材料変更のお知らせ

1、対象製品：ESシリーズ

2、変更部材：電線、絶縁材等

変更部分

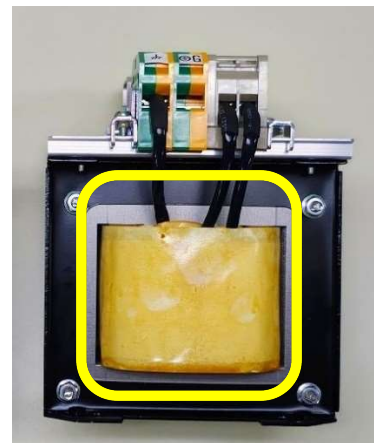
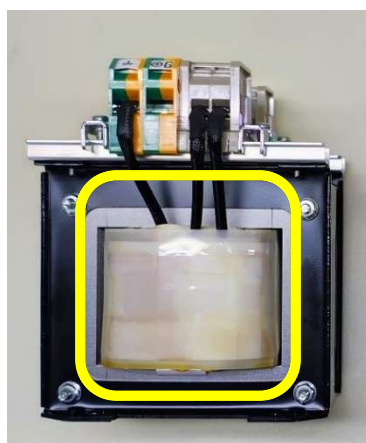
部材	変更前	変更後
電線	PEW	AMW-XV or AIHPW
ワニス	明電ケミカル #755-2	レゾナック HPD-200
絶縁材	東レ ルミラー X-10S	デュポン ノーメックス 410
チューブ	ニッカン S-693-600 or ニッカン S-693-F1	ニッカン S-693-600 or エイシン FRS-4U

製品名、寸法、及び電気的仕様の変更は御座いません。
